Projet de parc photovoltaïque Commune de Sancoins

Mémoire en réponse
aux contributions
de l'enquête publique

Figure 2 Carte de synthèse de l'axe 2, prescription 48 du DOO du SCOT Pays de Loire Val d'Aubois

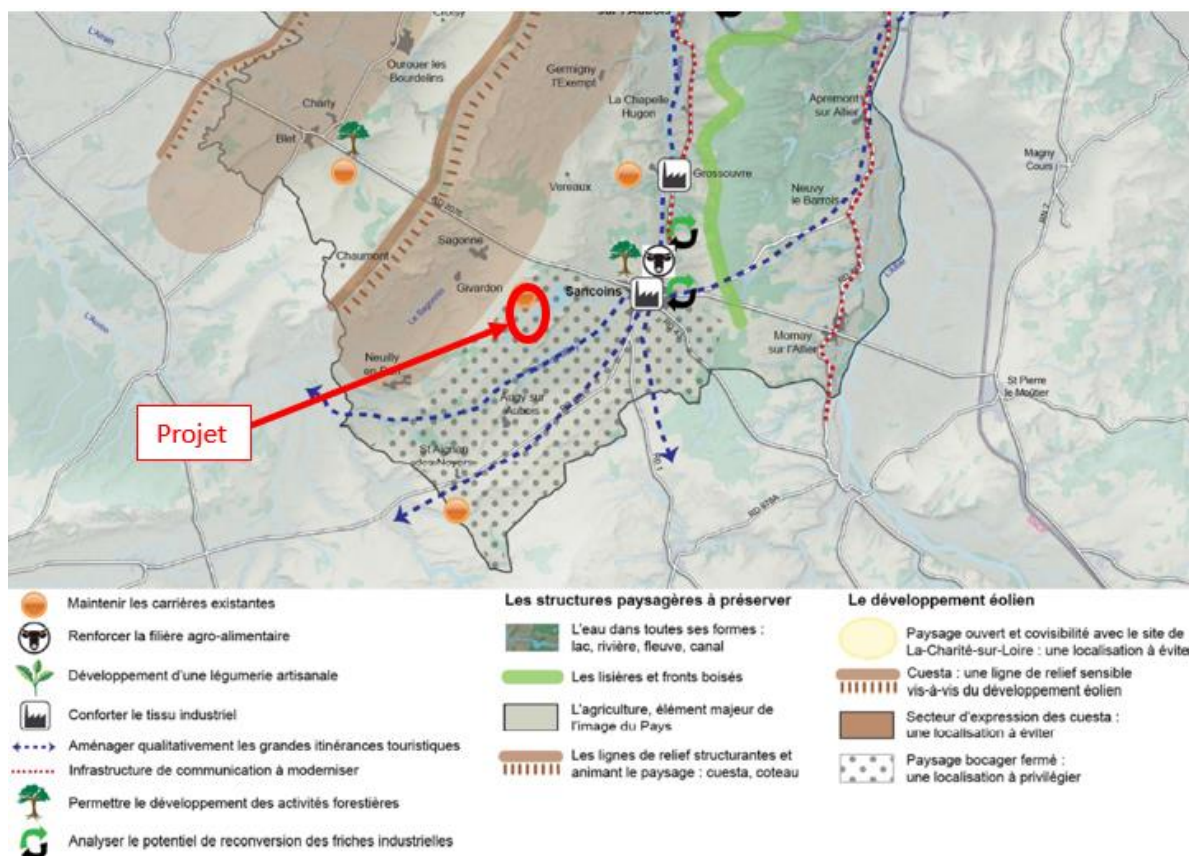
1.5. Le projet couvre une surface immense. Il est disproportionné, inadapté et potentiellement très impactant compte tenu de la présence d'étangs, de corridors écologiques pour la biodiversité, des paysages ainsi que des habitations très proches ;

Il a été choisi de découper le projet en trois îlots distincts afin de maintenir les corridors écologiques locaux et qu'il n'y a pas d'effet "barrière" de la centrale. De plus, le projet préserve la zone centrale à forts enjeux. Une gestion adaptée sera effectuée sur cette zone et créera un véritable corridor écologique et un réservoir de biodiversité pour cette parcelle. Pour rappel, toutes les haies, mares, cours d'eau seront conservés. Les clôtures périphériques souple de 2 m de haut en acier galvanisé garantissent des passages pour la petite faune via une maille de 15 cm x 15 cm.

En termes de paysage, l'objectif 2.10 "Accompagner les paysages de la transition énergétique" du DOO du SCOT Pays Loire Val d'Aubois fixe des prescriptions en ce qui concerne la localisation des projets d'énergies renouvelables. A la différence de l'éolien où des secteurs sont à éviter et d'autres à privilégier, pour le photovoltaïque seul des précisions sur la manière dont doit être menée l'étude paysagère sont données. Néanmoins, nous pouvons voir dans la carte ci-dessous qui présente la géographie du territoire du SCOT rural Pays Loire Val d'Aubois que le projet de Sancoins se situe en dehors des structures paysagères à préserver. En revanche, il est important de souligner que le projet se situe au sein d'un secteur ciblé pour le développement de l'éolien : « paysage bocager fermé : une localisation à privilégier » qui s'applique donc naturellement aussi pour des projets photovoltaïques.

Figure 3 Carte représentant l'emplacement des zones humides avérées de la ZIP, page 174 EIE

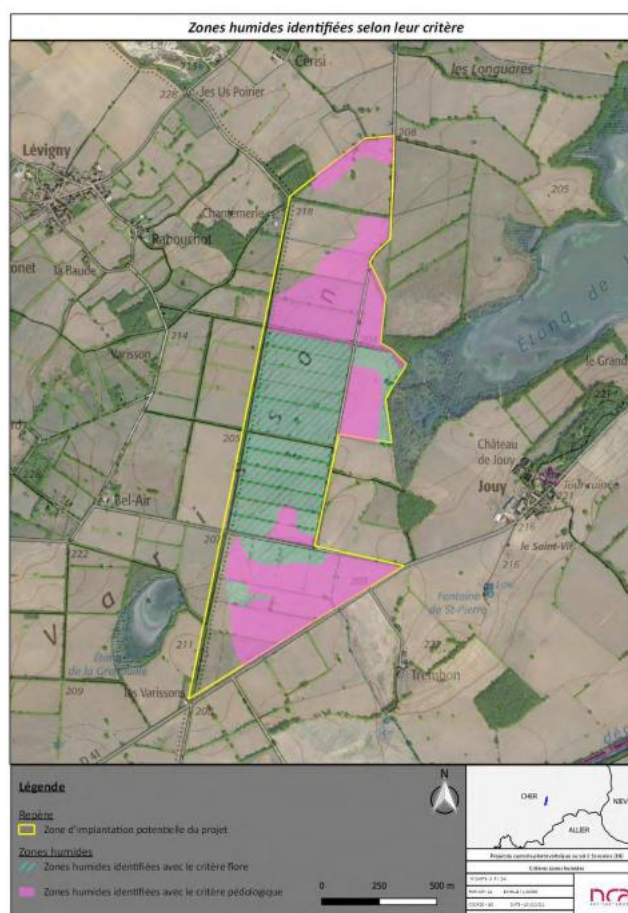
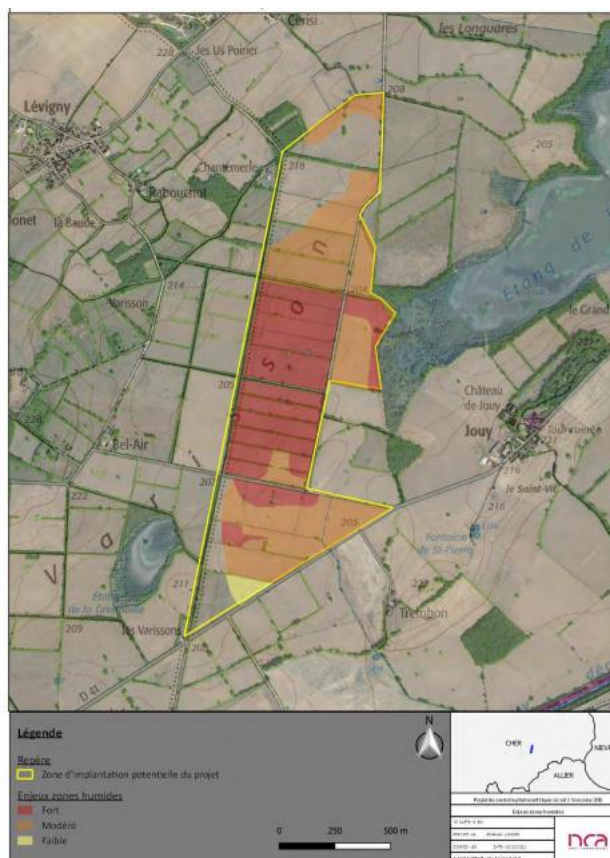
3.2. Pourquoi l'étude n'identifie que la partie centrale, non retenue, de la zone initiale comme une zone humide alors que l'ensemble des parcelles du projet constitue une seule zone humide essentielle pour la recharge des nappes phréatiques ?

Comme indiqué à la page 174 de l'étude d'impact, la majorité de la zone d'implantation potentielle se trouve en zone humide, soit une surface de 82,7 ha.

La zone centrale qui n'a pas été retenue est une zone humide à enjeux fort car elle remplit l'ensemble des fonctions hydraulique, épuratoire et biologique.

Figure 18 : Nouvelles mesures d'éloignement des éléments potentiellement gênants de la centrale vis-à-vis des habitations alentours

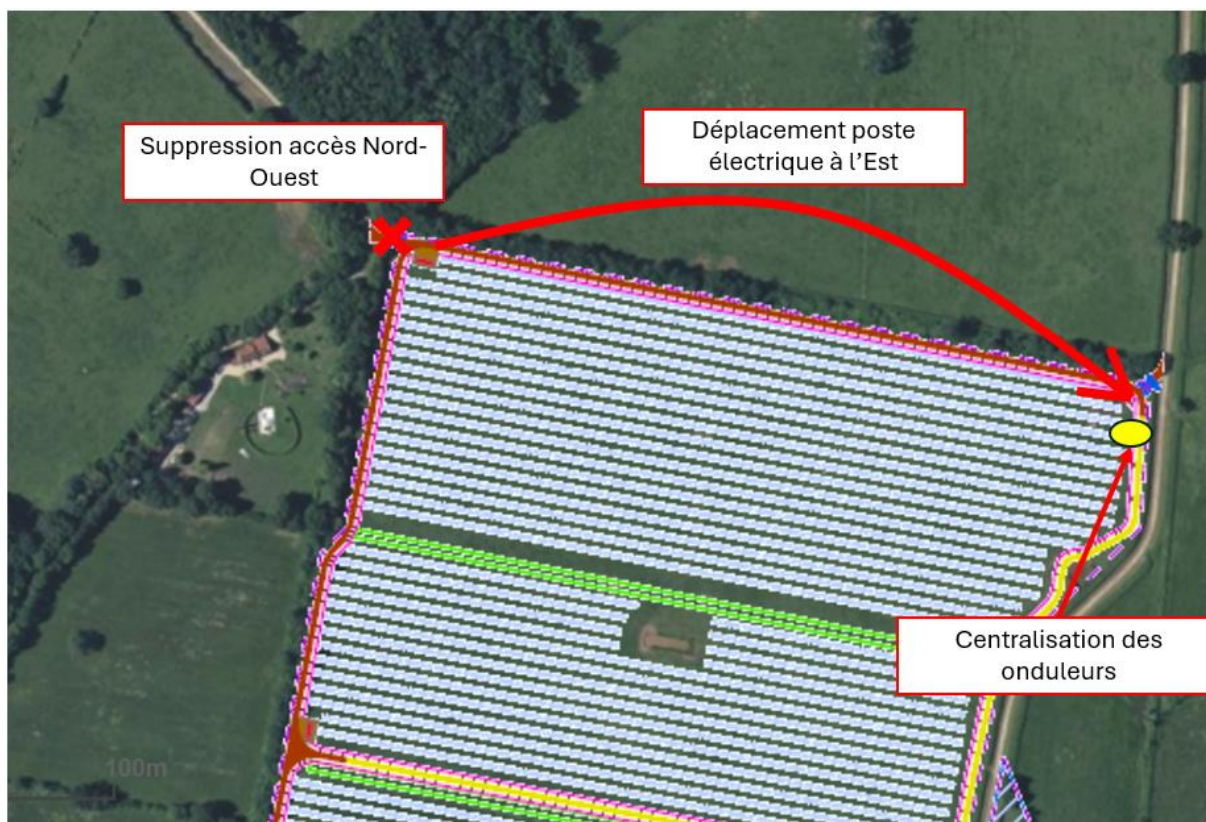
1.3. Le projet se situe à moins de 30 m des habitations à Chantemerle et aux Varissons. C'est beaucoup trop proche et cela entrainera des pollutions visuelles et sonores dans un paysage préservé de bocages ;

Le poste électrique situé à l'extrémité Nord-Ouest sera déplacé à l'opposé de la parcelle, côté Est. Le poste électrique le plus proche de l'habitation située au lieu –dit "Chantermerle" sera situé à 200 m au Sud-Est.

Les onduleurs initialement positionnés le long de la piste (Nord-Sud) longeant l'Ouest de l'îlot seront tous centralisés à l'opposé de la centrale comme présenté dans le schéma ci-dessous. Ils se retrouvent ainsi à 450 m de l'habitation située au lieu-dit Chantermerle.
